Vibropalen in boringsvr je zone Flevoland - risicobeschouwing

D10029943:12

26 april 2021

Figuur 1 schematische werkwijze vibropaal

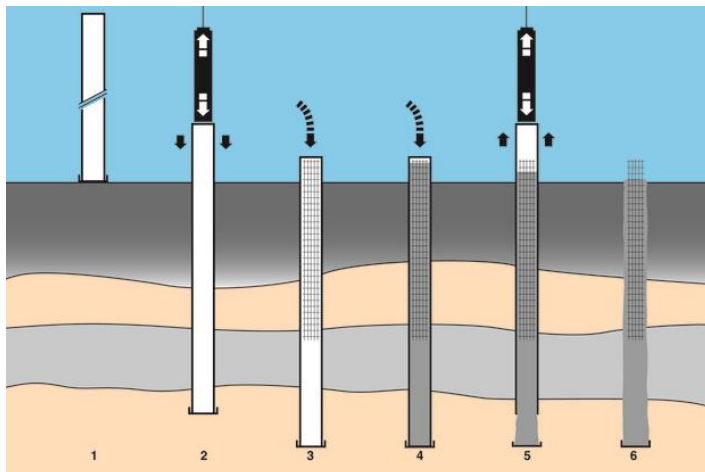
Vibropalen worden ook gerekend tot de volledig grondverdringende paalsystemen. De paal wordt in de grond gevormd door een gladde mantelbuis op een voetplaat grondverdringend tot einddiepte te heien en vervolgens de buis te vullen met vloeibaar beton en wapening. Vervolgens wordt de mantelbuis terugheidend of -trillend in combinatie met statisch trekken uit de grond verwijderd; de voetplaat blijft in de grond achter en het beton drukt direct tegen de grond, zie onderstaande figuur.

Om het inbrengproces van de vibropaal te vergemakkelijken wordt een voetplaat toegepast waarvan de diameter enigszins groter is dan de mantelbuis. Hoeveel groter verschilt van bedrijf tot bedrijf en is tevens afhankelijk van de toegepaste buisdiameter en bedraagt orde 20 à 60 mm op de straal van de buis. Dit verschil in diameter tussen buis en voetplaat kan ervoor zorgen dat er tijdens het aanbrengen van de vibropaal, tussen fase 2 en 5 in onderstaand diagram, een hydrologische kortsluiting *kan* ontstaan, wanneer de beton de holle ruimte tussen de mantelbuis en de grond niet volledig opvult of er tussentijds een verticaal watervoerend kanaal langs de paalschacht is ontstaan.

Het is op voorhand echter niet gezegd dat het in dit specifieke geval ook daadwerkelijk hydrologische kortsluiting heeft kunnen ontstaan. Om hierover uitsluitsel te krijgen dienen aanvullende gegevens over het ontwerp en de uitvoering van de palen te worden geanalyseerd en moeten metingen aan grondwaterstanden / stromingen worden uitgevoerd.

Volgens aanvullende stukken [1.] is er slechts sprake van een beperkt stijghoogteverschil over de kleilaag. Het risico op een kwelweg is daarmee klein. Ook qua risico's qua levensduur zijn beperkt. Aandachtspunt is dat de wapening centrisch in de paal moet worden aangebracht. Bij het schoor aanbrengen van de palen is dit dienen daartoe afstandhouders te worden toegepast.
